北九州港港湾計画の軽易な変更について（響灘西地区）

資料１－１

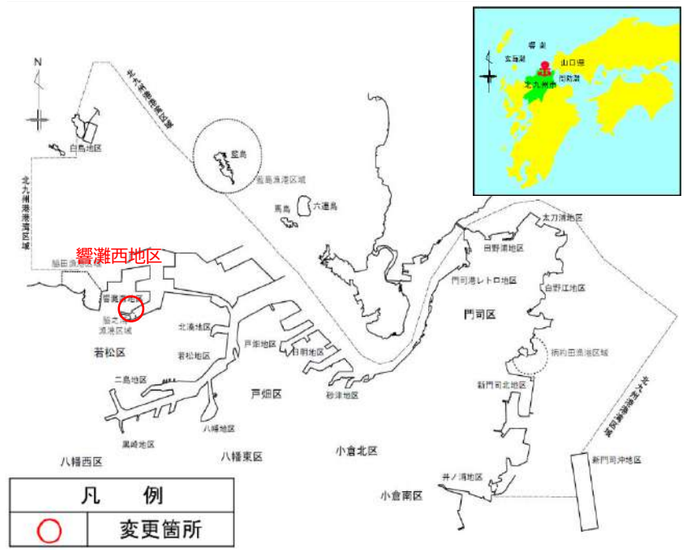
以下の新規計画を位置付ける。
〇専用埠頭計画
　水深　５．５ｍ 岸壁 延長１４２ｍ

以下の既定計画の変更を行う。
〇公共埠頭計画
　水深　５．５ｍ 岸壁 延長１５８ｍ
　埠頭用地　１ｈａ（荷捌施設用地及び保管施設用地）
〇臨港交通施設計画
　臨港道路 ひびき４号線
　　起点 ひびき２号線　終点 ひびき３号線　２車線
〇港湾環境整備施設計画
　緑地　１ｈａ
〇土地利用計画

［既定計画］	［今回計画］	増　減
埠頭用地	０．３ｈａ	０．１ｈａ	▲０．２ｈａ
港湾関連用地	０．０ｈａ	１．５ｈａ	１．５ｈａ
交通機能用地	２．０ｈａ	０．９ｈａ	▲１．１ｈａ
緑地	０．８ｈａ	０．６ｈａ	▲０．２ｈａ

〇その他重要事項（物資補給等のための施設）
　水深　５．５ｍ 岸壁 延長１５８ｍ［既定計画の変更計画］
